# モニタリングステーション前網局における ダストサンプラー流量計異常に関する質問回答

(第166回 女川原子力発電所環境調査測定技術会委員コメント回答)

2024年2月5日

東北電力株式会社

## 質問回答 (1/3)

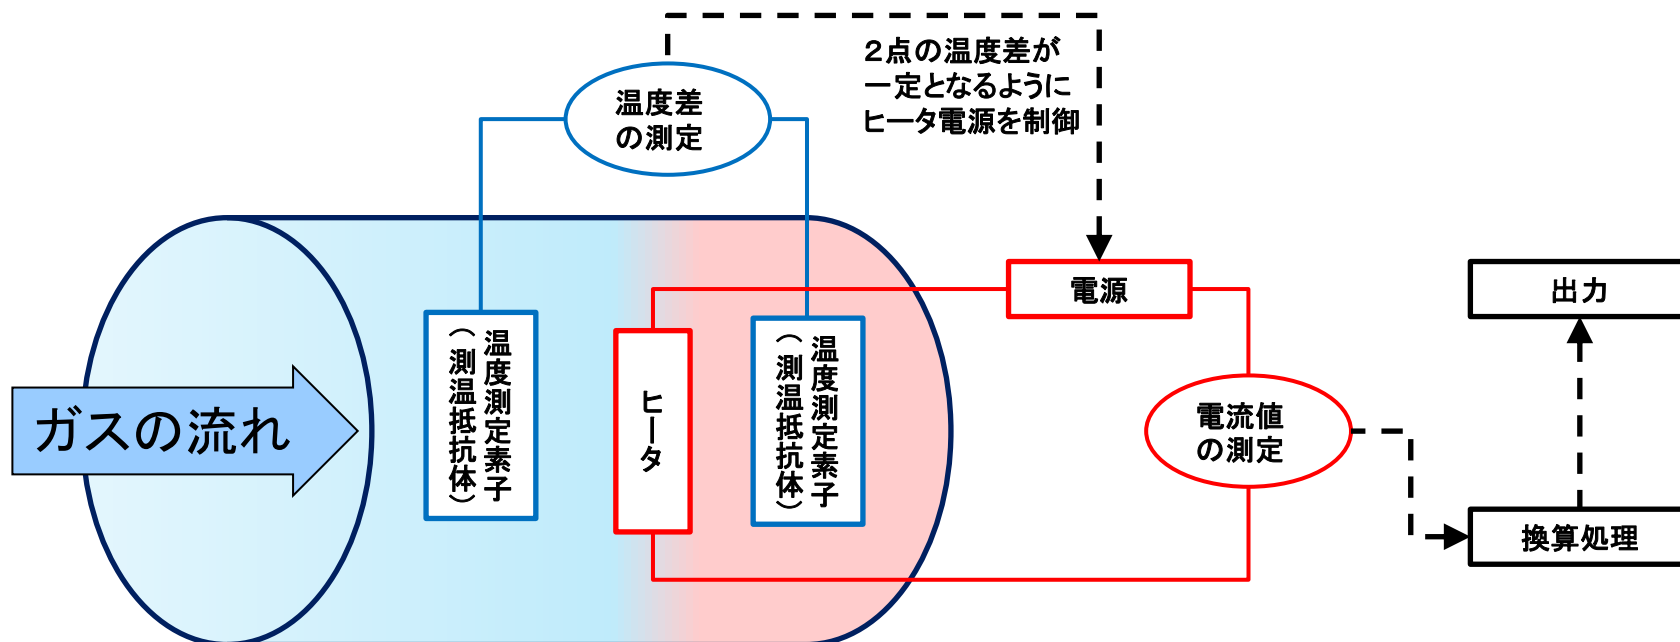
### 【質問1】

不具合のあった流量計の測定原理はどのようなものか。

### 【回答1】

• 当該流量計は「熱式流量計」であり、測定原理は以下のとおり。

- ① ガスの流路中にヒータ、前後に温度測定素子を配置し、ヒータ電源を制御して2点の温度差を一定に保つ
- ② ガス温度を一定値上昇させるために必要な熱量(電流)はガスの流量に比例 ⇒ 電流値から流量を算出

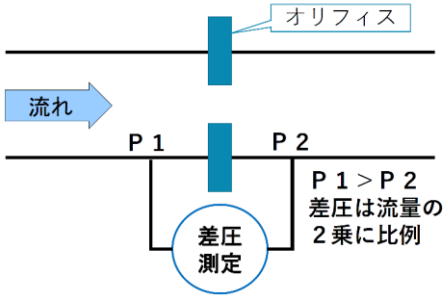
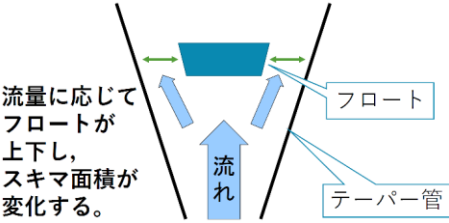
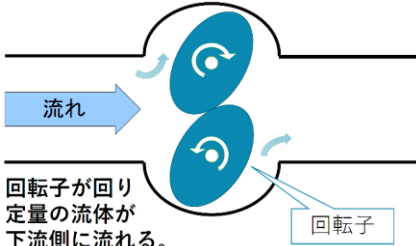
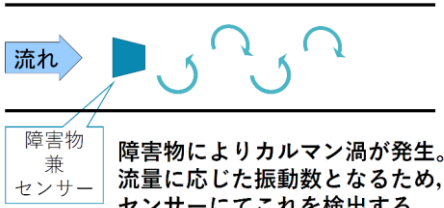
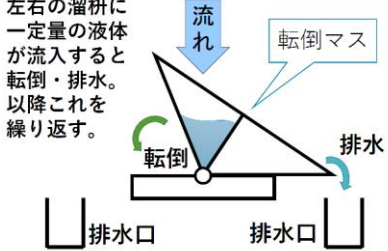
### 【質問4】

その他、数多くある流量計の管理方法はどのようになっているのか。

- 発電所に設置されている各流量計については、特性等に応じて1～2運転サイクルごとに定期的な点検・校正を行っている。(下表参照)
- 一般的に、計器については、正常に動作している状態であっても経時的に出力値が変化する可能性があるが、これまでの経験等を踏まえて、この変化量を許容される範囲内にコントロールすることが出来るよう点検周期を定めている。
- また、点検・校正とは別に、各計器の重要度や種類毎の摩耗故障の発生時期等を勘案して、必要に応じて計器本体の取替を行っている。
